**PRÉFET
DE LA HAUTE-
CORSE**

**Direction départementale
des territoires**

Objet : Révision « allégée » du plan local d'urbanisme (PLU) – Avis des services de l'Etat

Par délibération citée en référence, le conseil municipal de votre commune a arrêté la révision « allégée » du plan local d'urbanisme (PLU) de Calenzana pour permettre la réalisation d'un projet agricole et oenotouristique sur le « Domaine Château Prince Pierre ».

Planche 2 : le nouveau zonage

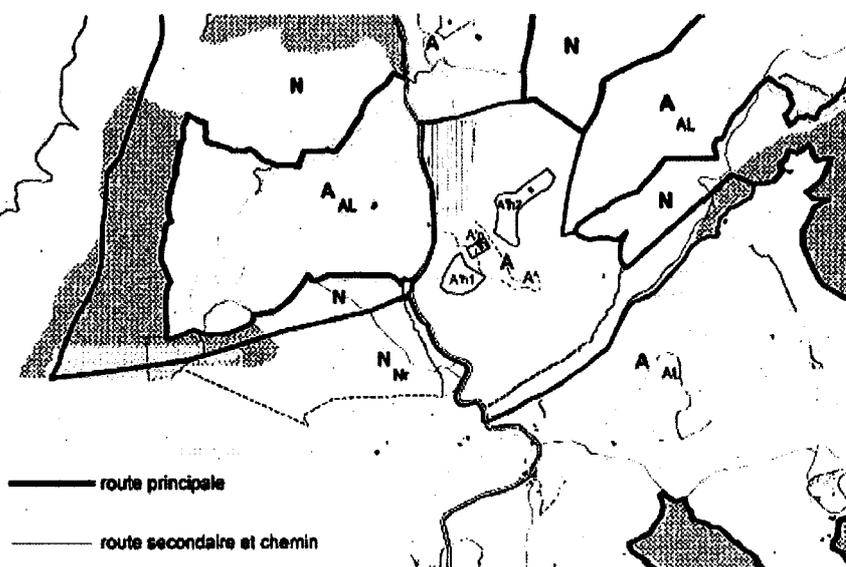
Le dossier de présentation de la révision allégée comporte plusieurs cartes censées illustrer le zonage du PLU modifié. Or, il apparaît que la qualité médiocre des cartes présentées ainsi que l'impossibilité d'y distinguer clairement des éléments de repérage tels que les limites parcellaires ne permettent pas d'identifier les limites des secteurs, en méconnaissance des dispositions prévues par l'article R.151-14 précité.

En outre, cette carte ne fait pas apparaître clairement quels sont les bâtiments qui peuvent faire l'objet d'un changement de destination, conformément aux dispositions de l'article L.151-11 du CU.

Il conviendra donc de fournir une carte présentée à l'échelle parcellaire permettant d'identifier clairement et sans équivoque les limites des zonages du PLU redéfinies dans le cadre de la présente procédure ainsi que les bâtiments qui pourront faire l'objet d'un changement de destination en vertu de l'article L.151-11 précité.
